정기(기동점검) 점검 결과보고

〔남부순환로(개봉1동사거리주변)평탄화공사〕

□ 점검일시 : 2018.05.03 (목)

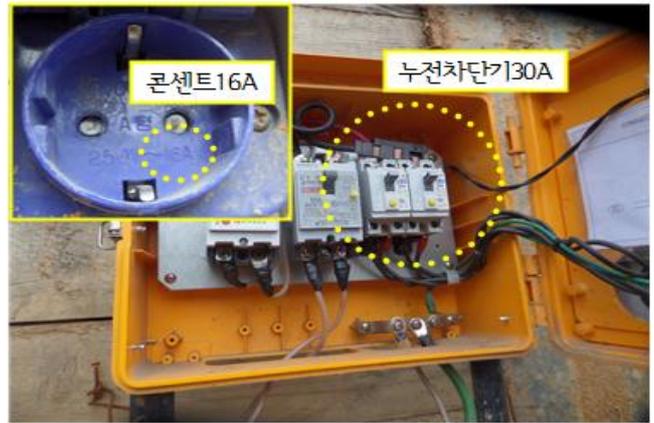
- 보차도경계석 및 측구 설치 작업 구간에서 하
 수맨홀 설치를 위하여 사용 중인 릴선이 차량이
 다니는 바닥에 방치되어 사용중으로 피복이 훼손
 될 경우 감전사고의 위험이 있으므로 이동식
 전선 보호대책 강구요망
 ※ 산업안전보건 기준에 관한 규칙 제315조(통
 로바닥에서의 전선 등 사용 금지)
